SERVIZIO INFORMAZIONE

Protezione dai rumori provenienti

dall'area del comando dei gruppi accessori su Ford Transit

Costruttori:	Ford
Modelli:	Transit
Anno di costruzione:	2000 - 2007
Motore:	2.0 D
N. art.:	535 0223 10

Figura 1: Passaggio dalla puleggia rigida a una ruota libera alternatore

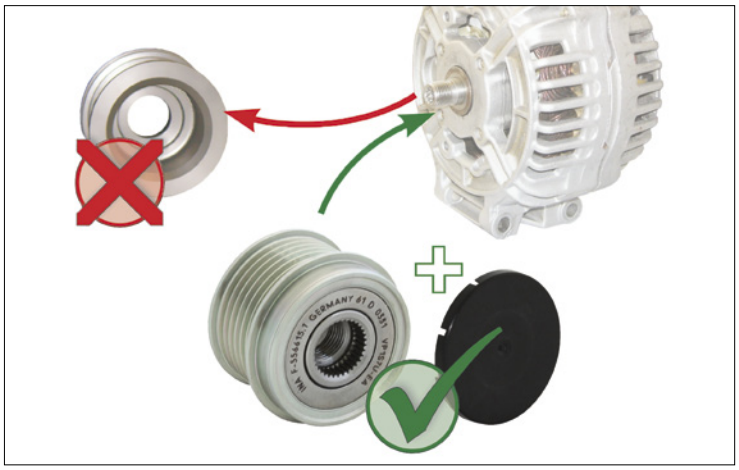
I forti movimenti dinamici della cinghia poly V sui veicoli con puleggia rigida del generatore possono generare rumori.

Schaeffler Automotive Aftermarket ha predisposto per questi veicoli una ruota libera alternatore come soluzione tecnica. La ruota consente di attenuare le sollecitazioni dinamiche nel comando dei gruppi accessori prevenendo quindi la formazione di rumori.

Figura 2: Per il montaggio di una ruota libera alternatore su un generatore Bosch è necessario utilizzare il distanziale incluso con spessore pari a 1,4 mm!

Sui veicoli interessati con puleggia rigida del generatore, Schaeffler Automotive Aftermarket consiglia di montare la ruota libera alternatore 535 0223 10.
